projectnaam Verkeersveiligheidsaudit N210 IJsselstein – Schoonhoven
projectnummer 191971
referentie RAP-MVVK-01

status Definitief
versie 1.0

aantal pagina's 13
datum 4 juli 2019

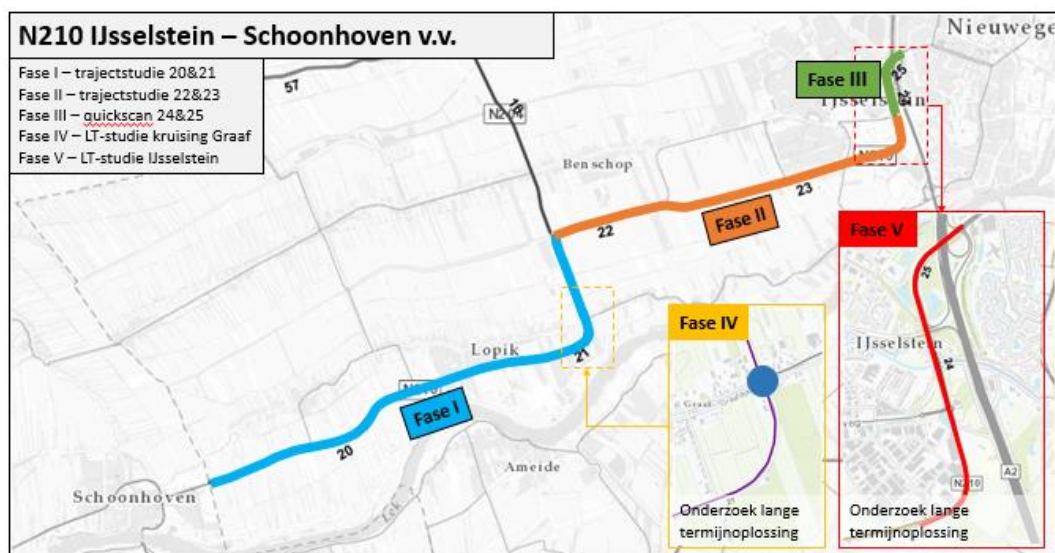
De provincie Utrecht werkt aan een trajectstudie voor de N210 tussen IJsselstein en de provinciegrens bij Schoonhoven. Bij een trajectstudie wordt er onderzocht of er in combinatie met groot onderhoud nog kansen, beperkingen en/of beïnvloedingen vanuit verschillende beleidsvlakken zijn. Als onderdeel van de trajectstudie werkt Goudappel Coffeng aan een advies met betrekking tot lange termijnoplossingen voor de kruispunten en voert Goudappel een studie uit naar de parallelstructuur. Aveco de Bondt is gevraagd om een verkeersveiligheidsscan uit te voeren van bestaande situatie met als scope het traject (Fase 1 t/m Fase 3) zoals weergegeven in de onderstaande afbeelding:
